VIDES PIEEJAMĪBAS RISINĀJUMI RĪGAS ARHITEKTŪRĀ

Pašvaldības agentūra
RĪGAS PILSĒTAS
ARHITEKTA BIROJS

Vides ieejamības pētījums

Ilze Bērziņa, 2019. gads

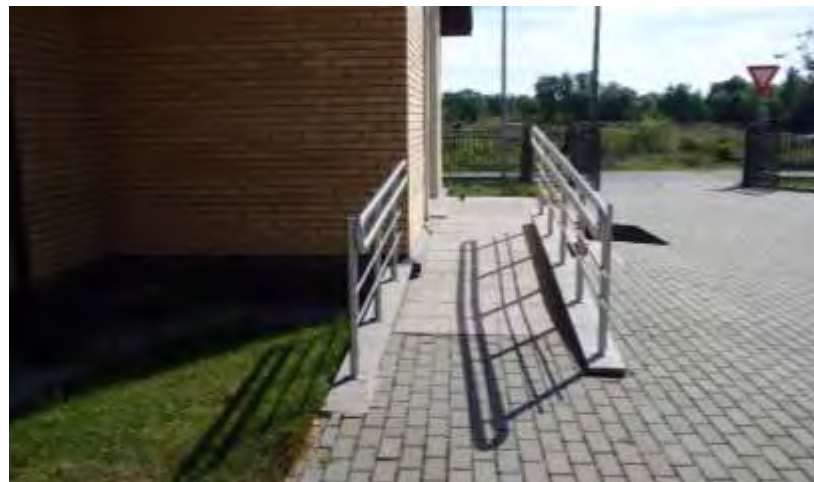
Ēkā vides pieejamība nodrošināta ar pacelāja palīdzību (jautājums vai šis ir pareizais risinājums jaunbūvē)

Markēti pakāpieni (markēšanas pieeja gan drīzāk formāla)

Biroju ēkas
jaunbūve
Pērnavas ielā 83

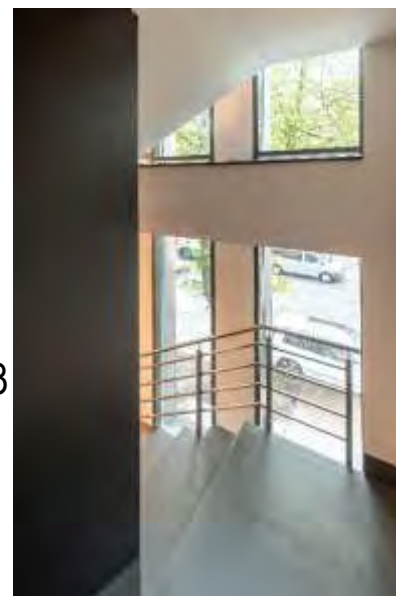
Recepcijas lete
biroju kompleksā
risināta vienā
augstumā.

Stiklotās sienas
nav marķētas.
